# Oliva Torras

**Bulletin:** SB15050026 (English)

**Subject:** New Crankshaft Pulley- Jumpy-Expert-Scudo 1.6

This bulletin is issued to clarify the impact of the crankshaft pulley change on PSA G9 engine on existing and new compressor drive kits.

## Original Crankshaft pulley until Jan 2015:

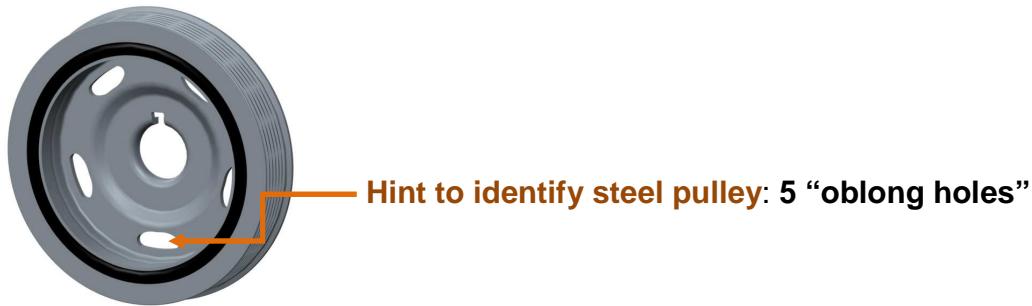
Early this year, PSA replaced the original cast iron crankshaft pulley by a steel one. The original cast iron pulley has the PSA reference: **9654961080**

The new steel pulley has the PSA reference: **9810714580** or **126011**

It is not possible to install an additional drive pulley on the new steel crankshaft pulley.

To install the Mount and Drive Kits **KC12050270E** and **KC 12060276E**, it is necessary to remove the steel pulley reference A129810714580 and install the reference: 9654961080 (commercial ref. **0515T3**).

The cast iron part is available in the aftersales organization of PSA.

#### Polea cigüeñal original hasta Enero 2015:

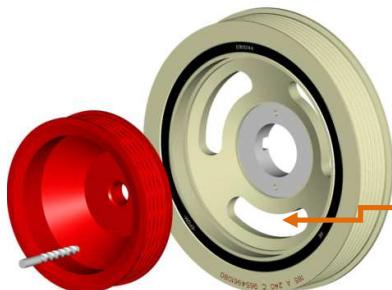
A principios de año, PSA reemplazó la polea de cigüeñal original de fundición de hierro por una de chapa.

La original de fundición de hierro tiene la referencia PSA: **9654961080**

**Identificación rápida de polea de fundición: 3 “colisos”**

La nueva polea de chapa tiene la referencia PSA: **9810714580** o **126011**

**Identificación rápida de polea de chapa: 5 “colisos”**

No es posible instalar una polea adicional sobre la nueva polea de cigüeñal de chapa.

Para instalar los kits **KC12050270E** o **KC12060276E**, es necesario quitar la polea de chapa referencias: 9810714580 o 126011 e instalar la referencia: 9654961080 (ref. comercial **0515T3**). La polea de fundición de hierro está disponible en cualquier servicio postventa del grupo PSA.
